Европейская экономическая комиссия

Рабочая группа по перевозкам опасных грузов

Предложения о внесении поправок

Подраздел 9.7.6 — Защита транспортных средств с задней стороны

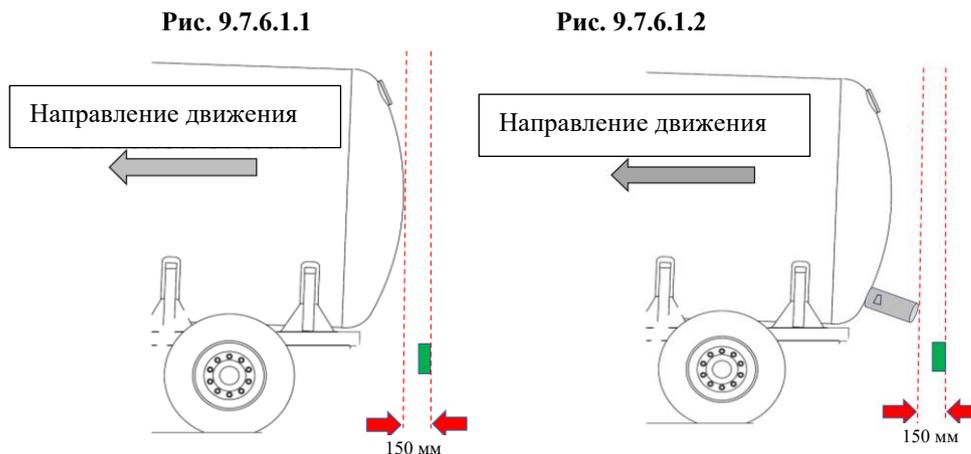
9.7.6.1 Транспортное средство должно быть оснащено с задней стороны бампером. Конструкция бампера должна отвечать техническим требованиям Правил № 58 ООН (заднее противоподкатное защитное устройство) с поправками не ниже серии 03 на момент регистрации или на момент поступления в эксплуатацию, если регистрация не является обязательной.

Крайняя задняя поверхность бампера должна располагаться на расстоянии не менее 150 мм от крайней задней части цистерны (или от выступающей арматуры, соприкасающейся с перевозимым веществом). Это расстояние измеряется, как указано на рис. 9.7.6.1.1 и 9.7.6.1.2 и в пункте 9.7.6.3.
